# 玄海原子力発電所3号炉及び4号炉

## 標準応答スペクトルを考慮した地震動評価における 地下構造モデルの設定について (コメント回答)

2023年2月10日

九州電力株式会社

#### ■ 伝達関数の比較

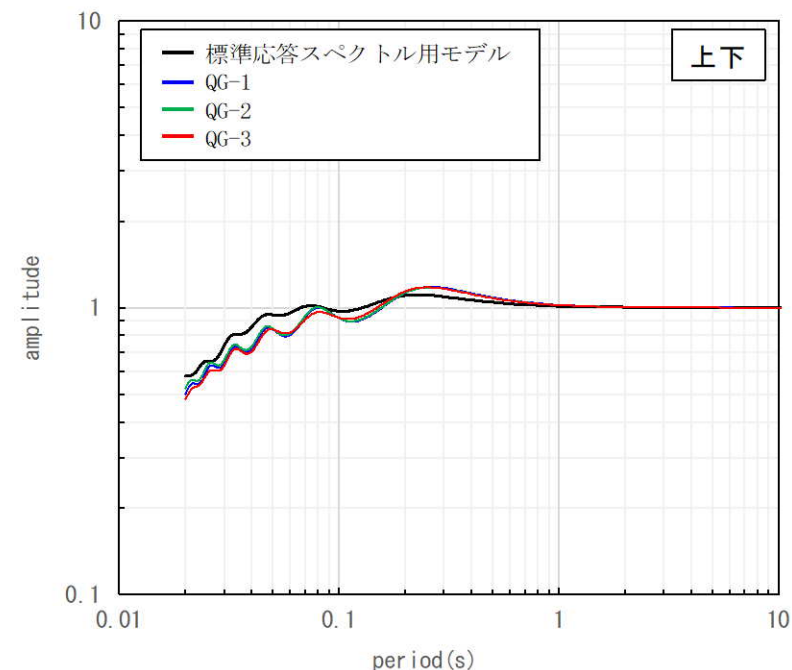
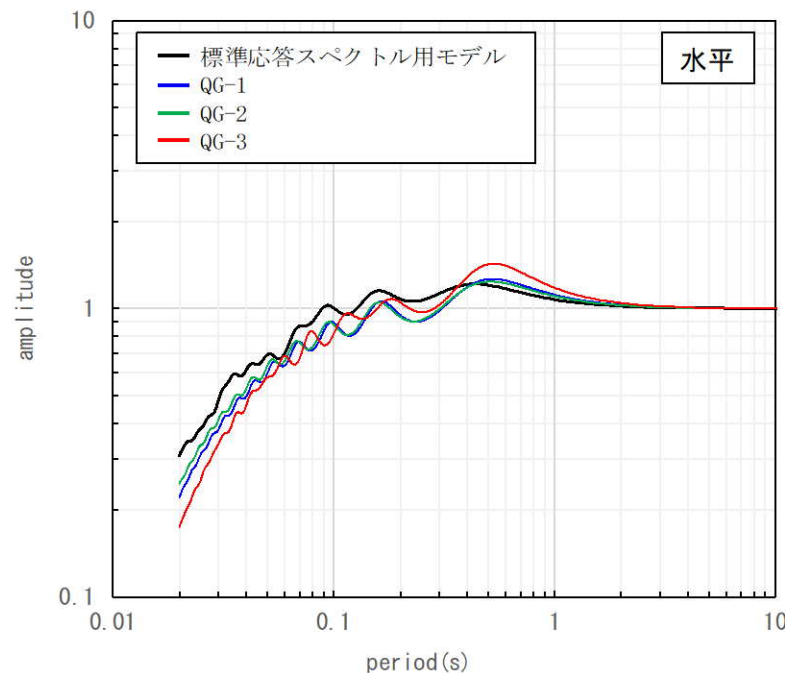
### ■ 第1103回審査会合におけるご指摘

- 地下構造モデルについて、PS検層モデルの伝達関数に見られる一部の周期帯（水平：周期0.5秒付近）におけるピークが適切に評価できていないことを踏まえ、検討すること。

- 標準応答スペクトル用モデルによる理論伝達関数（解放基盤表面／EL. -200m）が、PS検層モデルによる理論伝達関数（解放基盤表面／EL. -200m）に対して、同等もしくは上回ることを確認。
- なお、QG-3については、一部の周期帯（水平：0.5秒付近）において下回るが、PS検層モデルの伝達関数が有する特徴的なピークの影響によるものと考えられる。
  - 追加調査ボーリングのPS検層結果は、標準応答スペクトル用モデルに比べ、速度構造のコントラストが大きく、その結果として、PS検層モデルの伝達関数に特徴的なピークが現れていると考えられる。
